## 改善箇所説明図

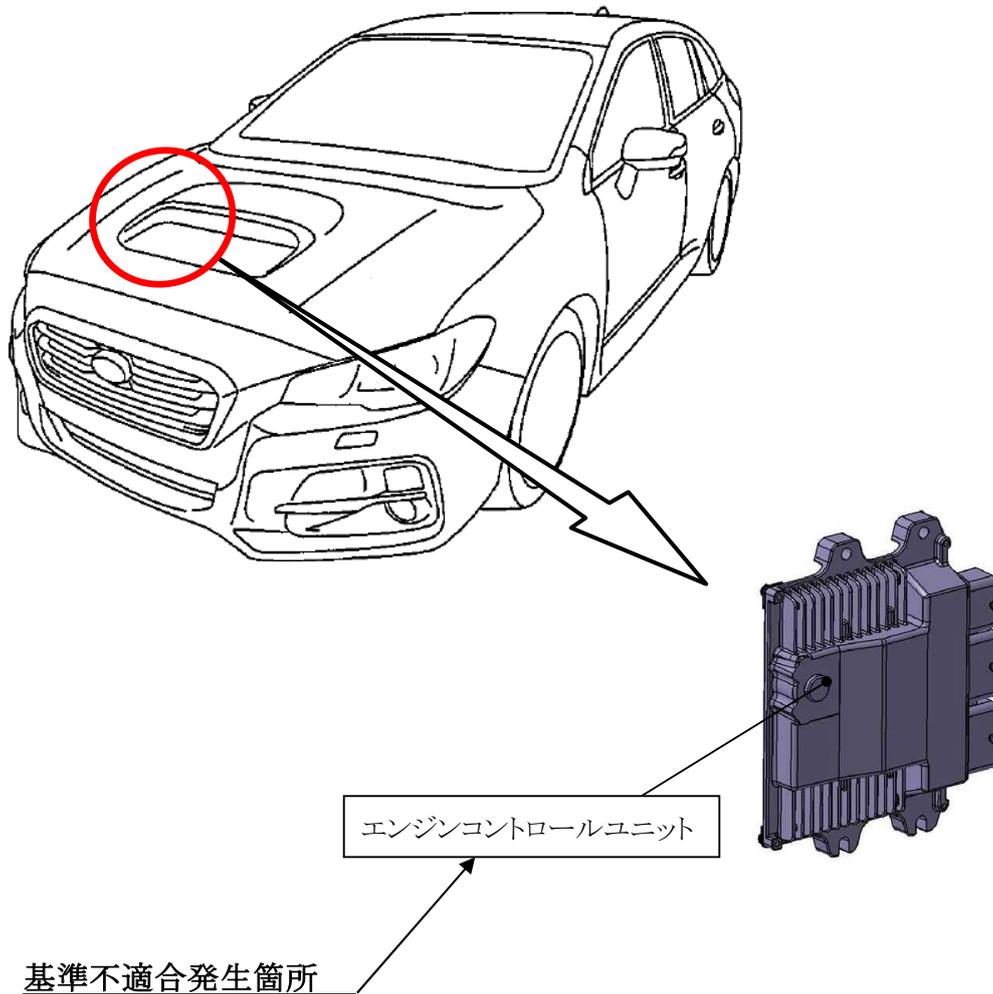
原動機において、エンジンコントロールユニットのプログラムが不適切なため、吸入空気温度が高い状態で点火時期や燃料噴射、過給圧が適正に制御ができず、異常燃焼を起こすことがある。そのため、シリンダー内の圧力が異常に上昇しコンロッドが折損、最悪の場合、シリンダーブロックが損傷してエンジンオイルが漏れ、火災に至るおそれがある。

全車両、エンジンコントロールユニットの制御プログラムを書き換える。

打刻車台番号の1桁目上に黄色ペイントを塗布する。
